Teilrevision der Ortsplanung – Phase 1

Bericht zur Mitwirkung «anonym»

März 2018

Auftraggeber: Gemeinde Lützelflüh

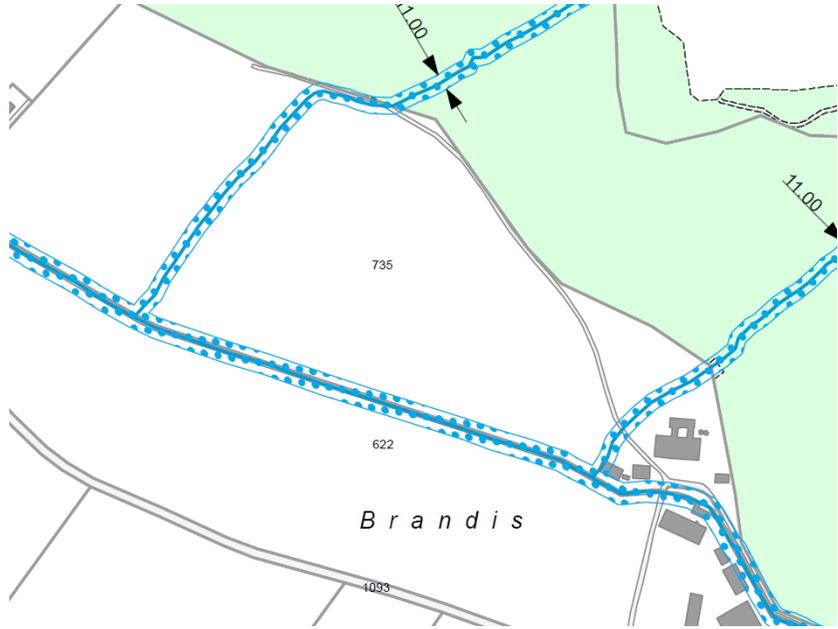
Ein Vergleich zwischen den Abstandsregelungen des aktuell noch gültigen Baureglements und den neuen Abständen nach GSchG (Gewässerräume) zeigt, dass vor allem bei Grundstücken entlang kleiner Gewässer die baulichen Möglichkeiten in Zukunft sogar erweitert werden. Während aktuell beispielsweise beim Biembach ein wasserbaupolizeilicher Abstand von 10 Metern einzuhalten ist, gilt in Zukunft ein Abstand von 7 Metern ab der Gewässerachse. Die folgende Skizze verdeutlicht diese Regelung:
